**TMMOB JEOLJİ MÜHENDİSLERİ ODASI**  
**KIRAZLI ALTIN VE GÜMÜŞ MADENİ KAPASİTE ARTIŞI VE**  
**ZENGİNLEŞTİRME PROJESİ NİHAİ ÇED RAPORUNUN HİDROJEOLJİK**  
**DEĞERLENDİRMESİ RAPORU**

Şekil 5. Bölgedeki Barajlara Ait Koruma Alanları ve Havzaların Drenaj Ağı.

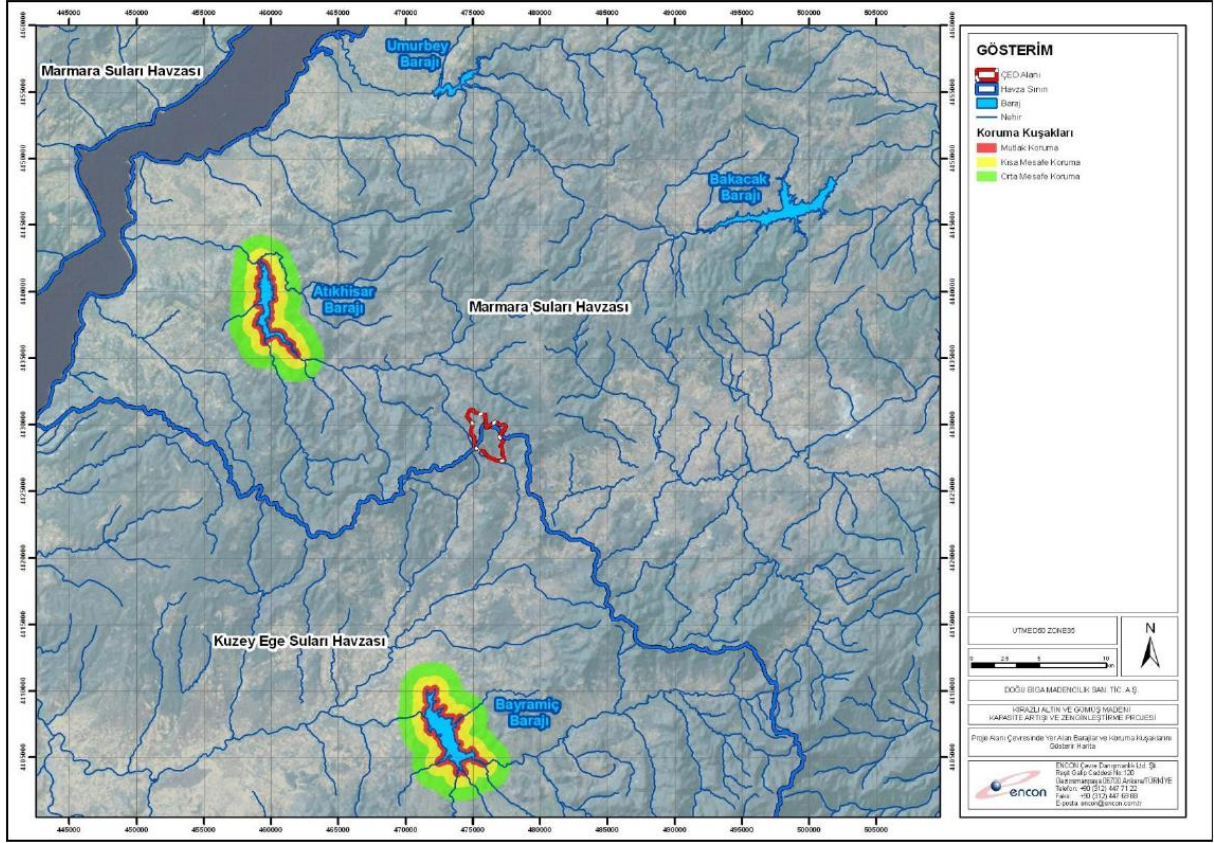
Raporunda da ifade edildiği gibi bölgede yeraltısuları yüzeysularını beslemekte ve dolayısıyla doğrudan etkileşim halindedir. Bu durumda yeraltısularında meydana gelebilecek herhangi bir miktar ve kalite açısından bozulma yüzey sularında da gözlemlenecektir. Bölgenin drenaj ağı incelendiğinde, maden çalışmaları sonrasında oluşacak kimyasal sızıntılar ve asit kaya drenajı oluşumu bölgedeki birimlerin sahip olduğu süreksizlikler (kırık, çatlak) aracılığıyla yeraltısuyundan yüzey sularına karışmasının mümkün olduğunu göstermektedir.- Bölgedeki drenaj ağı haritası incelenmiş ve yeraltısularının beslediği akarsular tespit edilmiştir. Proje alanı, Kuzey Ege havzası içinde yer alan Bayramiç Barajı'nın yüzeysuyu drenaj alanı içinde yer almamaktadır. Ancak, proje alanı, Marmara Havzası'nda yer alan Atikhisar Barajı'nın su toplama alanında bulunduğundan kirleticilerin yeraltısuyuna sızması ve yeraltısuyunun beslediği/etkileşimde olduğu akarsular vasıtasıyla Atikhisar Barajı'nı olumsuz etkilemesi kaçınılmazdır. Bu kapsamda Bayramiç ve Atikhisar Barajları için koruma alanları tespit edilmiş olup ÇED alanının Atikhisar Barajı'na ait drenaj alanı içerisinde kaldığı Şekil 5' te açıkça görülmektedir.

- İnceleme alanında yeraltısuları yüzeysularını beslemekte ve dolayısıyla etkileşim halindedir. Bu durumda yeraltısularında meydana gelebilecek herhangi bir miktar ve kalite açısından bozulma yüzey sularında da gözlemlenecektir. Bu da içme suyu barajı olan Atikhisar Barajı'nı olumsuz olarak etkileyecektir.

Şekil 6. Proje Alanı ve Çevresinde Örnekleme Yapılan Çeşmeler (ÇED Raporu, 2013).

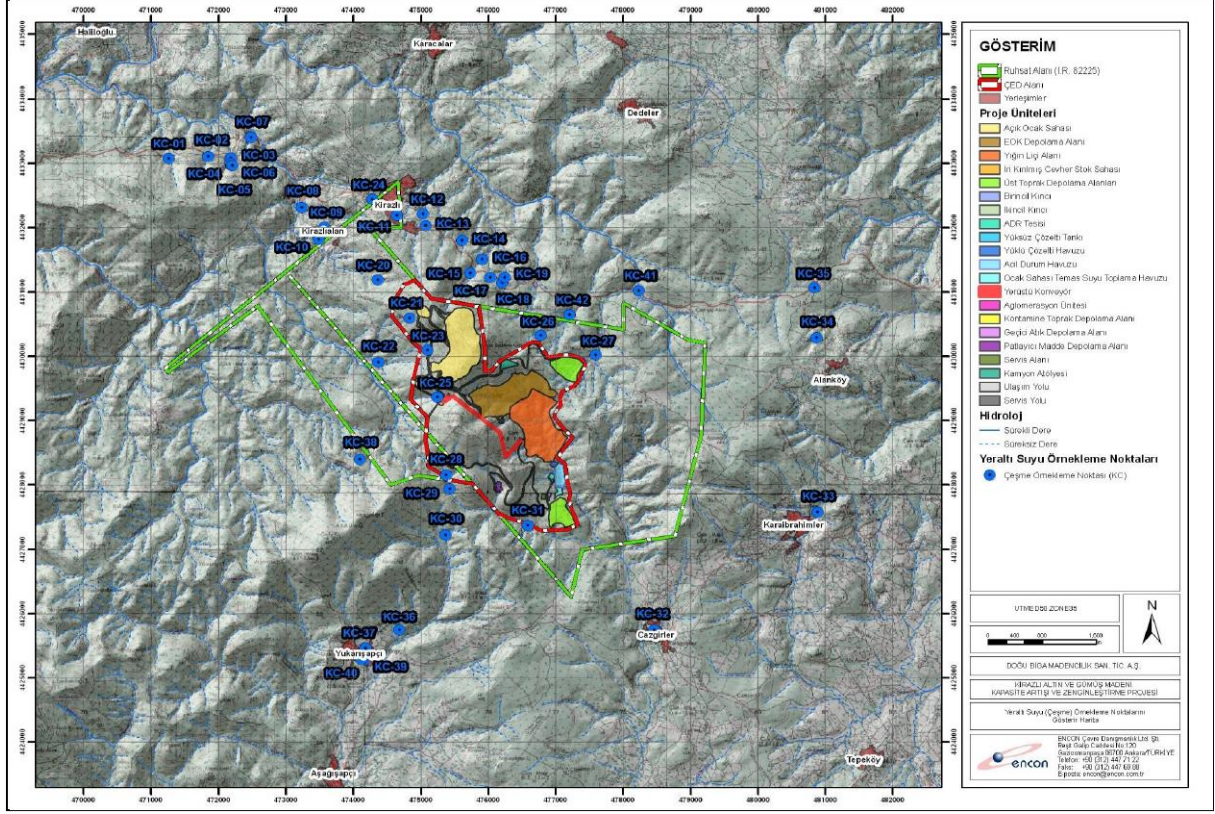
ÇED alanı içerisinde ve maden alanı çevresinde çok sayıda çeşme mevcuttur. Raporda, yaklaşık 41 çeşme, 4 su deposu, 9 su pınarı, 4 gözlem kuyusu ve 15 keson kuyu olmak üzere 73 istasyonda yapılan izleme, örnekleme ve analiz çalışmaları yapıldığı ifade edilmiştir. Örnekleme yapılan çeşmelerin konumu Şekil 6 'da ki harita üzerinde gösterilmiştir. Çıkan sonuçlara göre bölgedeki su kaynaklarının PH değeri genellikle 7'nin altında olup asidik özellik göstermektedir. Ayrıca tüm gözlem kuyularında yüksek metal konsantrasyonlarının görüldüğü ifade edilmektedir. Bunun dışında su pınarı, çeşme, su depolarında ki analizlerde kimi kaynaklarda kobalt, arsenik, demir, çinko, bakır gibi tehlikeli elementlerin konsantrasyonların yüksek olduğu, ayrıca sülfür konsantrasyonlarının da tüm kaynaklarda çok yüksek miktarda bulunduğu öne sürülmüştür.

Bu bölgedeki çeşme ve diğer kaynakların; proje alanı civarındaki en yakın yerleşimler olan Kirazlı, Yukarışapçı ve Cazgırlar köylerinin içme ve kullanma suyu olarak kullandığı bilinmektedir. Yerleşim birimleri tarafından yıllardır içme ve kullanma suyu amaçlı kullanılan bu kaynakların hidrojeokimyasal analizlerde çıkan sonuçlara göre ağır metal içermesi çelişkili olup oldukça düşündürücüdür. Bu nedenle konunun aydınlatılması gerekmektedir.
